## [改善箇所説明図] ①

### 不具合発生箇所

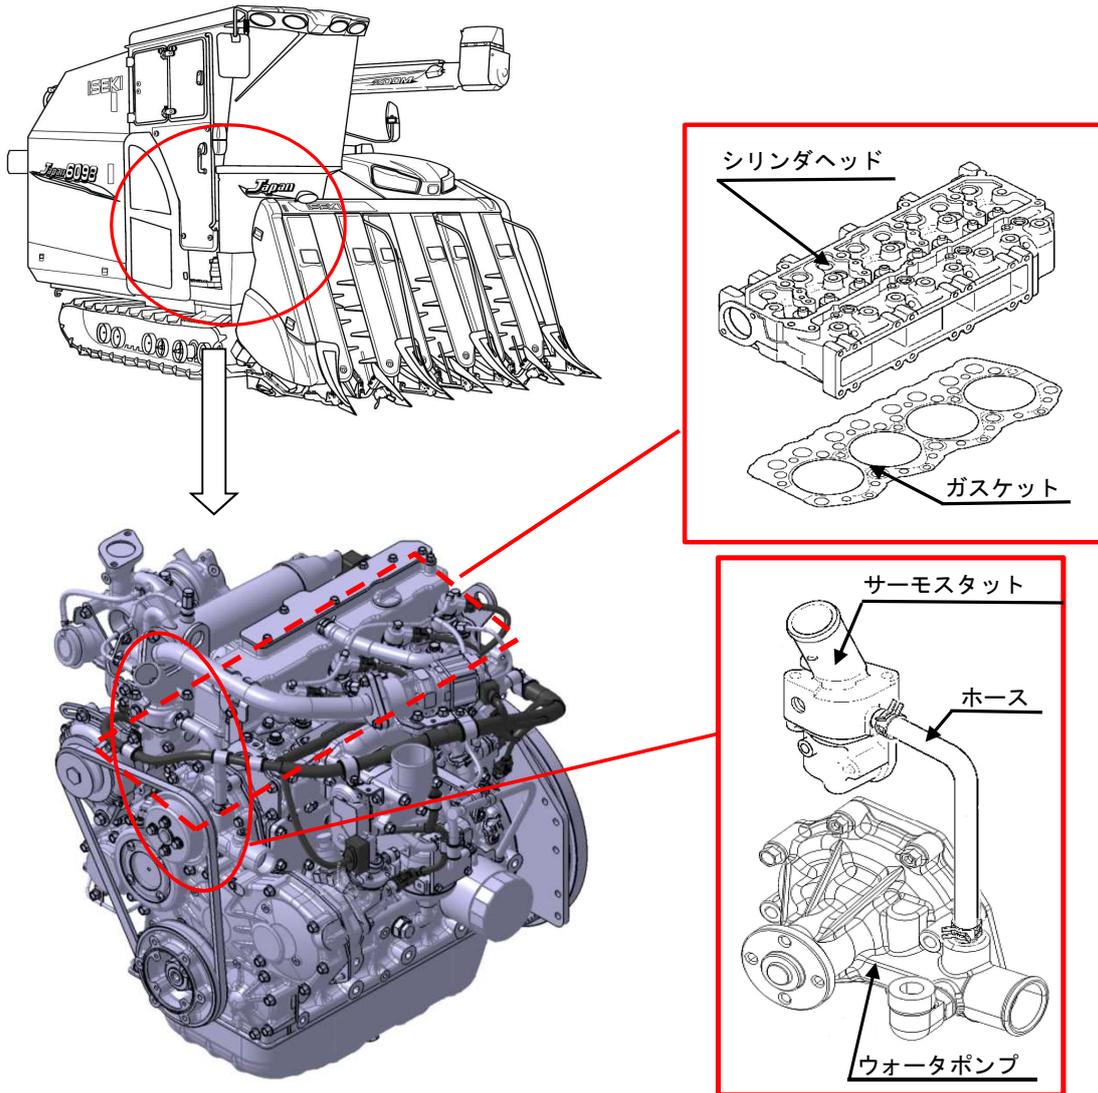
刈取脱穀作業車の原動機において、冷却装置が不適切なため、冷却水の温度変化が大きくなり、シリンダーヘッドが熱膨張と熱収縮を繰り返すことで、シリンダーヘッドとガスケットに摩擦が生じ、シリンダーヘッドが摩耗することがある。そのため、ガスケットの機能が失われ、燃焼ガスが冷却水路に浸入し、燃焼ガスが冷却水リザーバータンクに到達すると、冷却水が吹き返し、最悪の場合、冷却水が無くなりオーバーヒートに至るおそれがある。

全車両、ウォーターポンプおよびヘッドガスケットを対策品と交換し、規定の締付け方法でヘッドボルトを締め付ける。  
また稼働機は、シリンダヘッドを新品に交換する。
